20. Flächennutzungsplanänderung Stadt Dinkelsbühl „Solarpark Mühlbuck“ Frühzeitige Behördenbeteiligung - Abwägung

Behandlung der Stellungnahmen im Rahmen der frühzeitigen Beteiligung der Behörden und sonstigen Träger öffentlicher Belange gemäß § 4 Abs. 1 BauGB, der Nachbargemeinden gemäß § 2 Abs. 2 BauGB

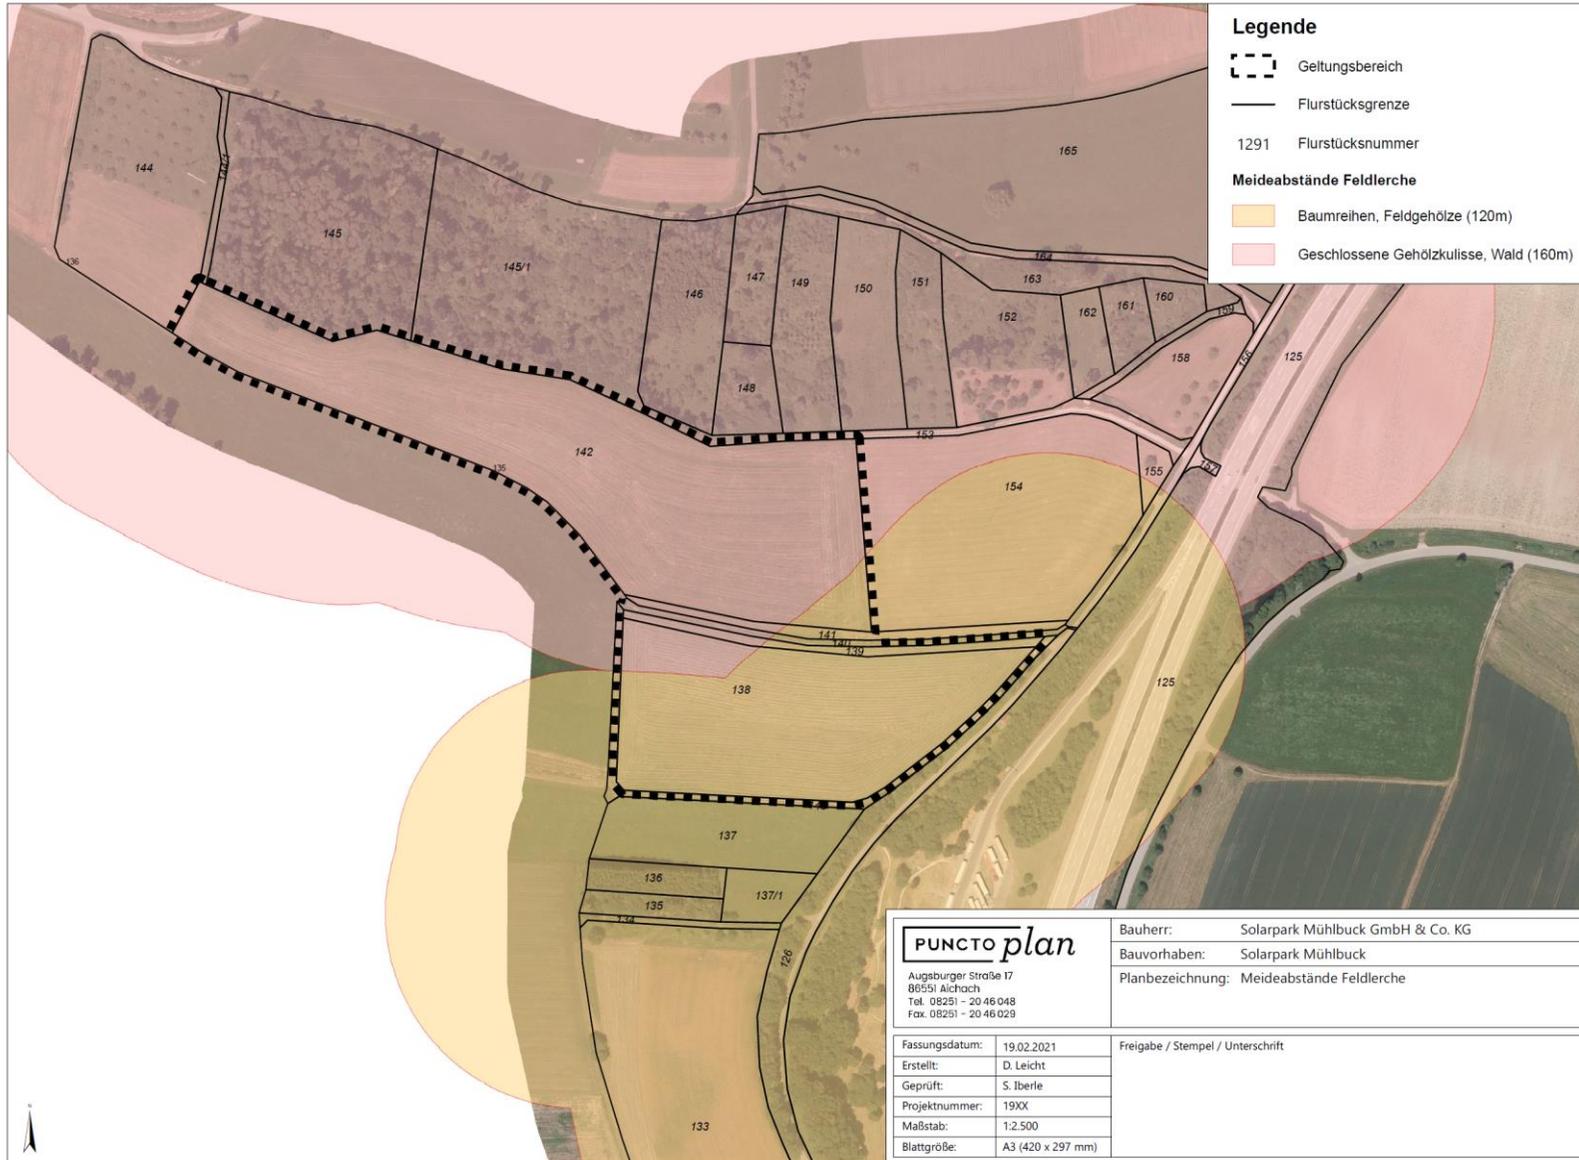
- Die Ermittlung des Kompensationsbedarfs erfolgt bei der Aufstellung von Bebauungsplänen regelmäßig unter Berücksichtigung der Eingriffsschwere nach dem Leitfaden für die Eingriffsregelung in der Bauleitplanung „Bauen im Einklang mit Natur und Landschaft“[...]. Vor diesem Hintergrund findet die Bayerische Kompensationsverordnung, entgegen der Annahme des Planers, ausdrücklich keine Anwendung auf Bauleitpläne und ist folglich auch im vorliegenden Fall nicht anzuwenden.
- [...] So schließt der Planer aufgrund einer angenommenen überwiegenden intensiven landwirtschaftlichen Nutzung, die Betroffenheit geschützter Pflanzen aus. [...] Da der Planer die Flächen als „ursprünglich intensiv genutzte Ackerflächen“ bezeichnet, obwohl der beim AELF vorliegenden Erfassung der Feldstücke zu entnehmen ist, dass es sich bei dem Flurstück Nr. 142 auch im Jahr 2020 noch um eine Wiese (DG) handelt, [...].

Die Ermittlung des Kompensationsbedarfs wurde auf Grundlage der Eingriffsregelung in der Bauleitplanung „Bauen im Einklang mit Natur und Landschaft“ angepasst. Die Berechnung des Kompensationsbedarfs mittels Biotopwertverfahren wurde für eine etwaige spätere Anrechnung auf ein Ökokonto ebenfalls in den Planunterlagen belassen.

Bei den überplanten Flächen handelt es sich um intensiv genutztes Dauergrünland. Die Planunterlagen wurden angepasst.
